泊発電所 3 号炉 審査資料	
資料番号	共止01 r. 1. 0
提出年月日	令和5年10月31日

泊発電所 3 号炉

1 号及び 2 号炉設置の
洗浄排水処理系及びアスファルト固化装置の
共用取止めによる影響について

令和 5 年 1 0 月
北海道電力株式会社

第4.3.1表 液体廃棄物の年間推定発生量及び液体
廃棄物の年間推定放出量
(1号及び2号炉合算)

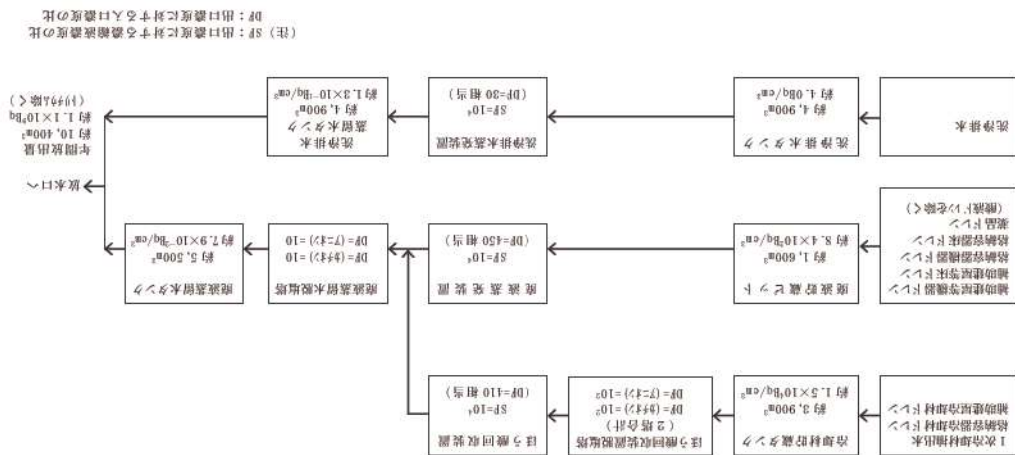
・共用化取止めに伴う洗浄排水の年間発生量及び年間推定放出量の変更にによる減

第2図 液体廃棄物処理系統説明図 (2/2)

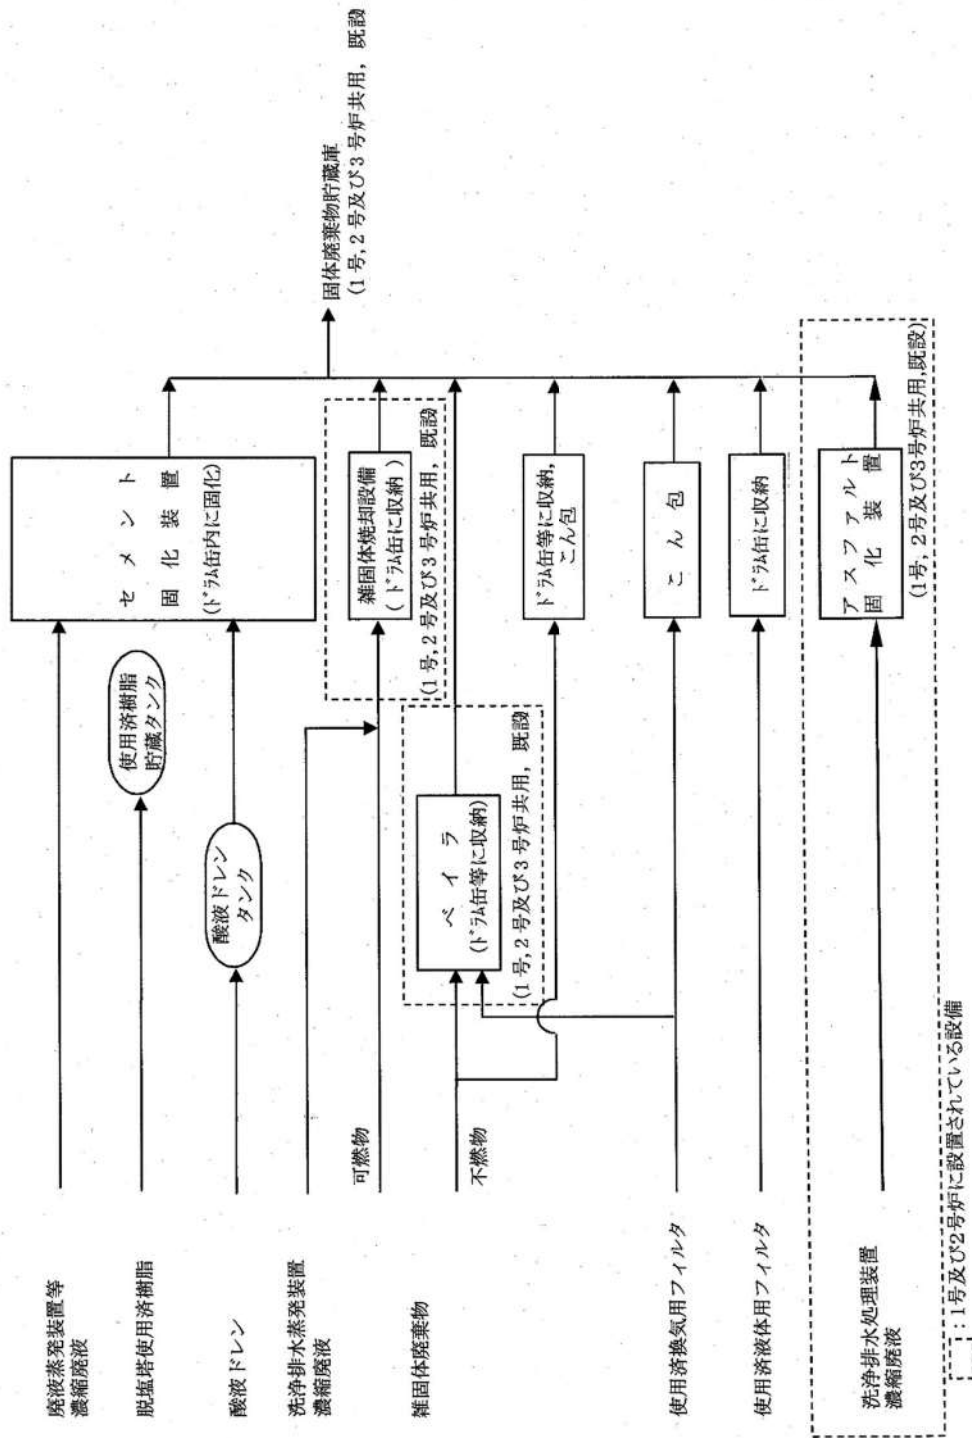
従って、1号及び2号炉設置の洗浄排水処理系の共用を取止めることによる、洗たく排水の処理能力に影響はない。（第1～5表、第1～3図参照）

従って, 1号及び2号炉設置のアスファルト固化装置の共用を取止めることによる, 3号炉の洗たく排水の処理能力に影響はない。(第1～5表, 第1～3図参照)
